Kreissparkasse Ebersberg
Sparkassenplatz
85554 Ebersberg

Brandschutztechnische Stellungnahme Bericht

1. Anlass

Abb.: Querschnitt (AB Fleischmann + Zickert)

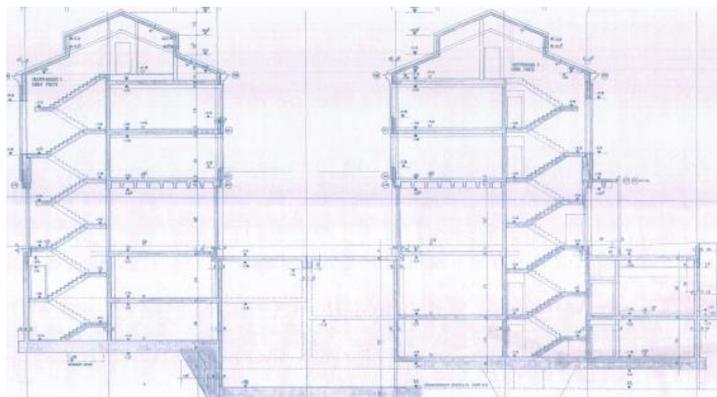
Die OK Fußboden des obersten Aufenthaltsraumes (Stüberl) beträgt +11,45m. Grundlage für die Baugenehmigung waren die 1988 gültige BayBO, GaV und VStättV, die sich durch wesentliche Novellierungen in den Jahren 2005 – 2008 geändert haben. In einem Nachtragsbescheid zur Versammlungsstätte des LRA von 2009 wurden Bestuhlungspläne genehmigt und die Auflagen der alten Baugenehmigung bestätigt.
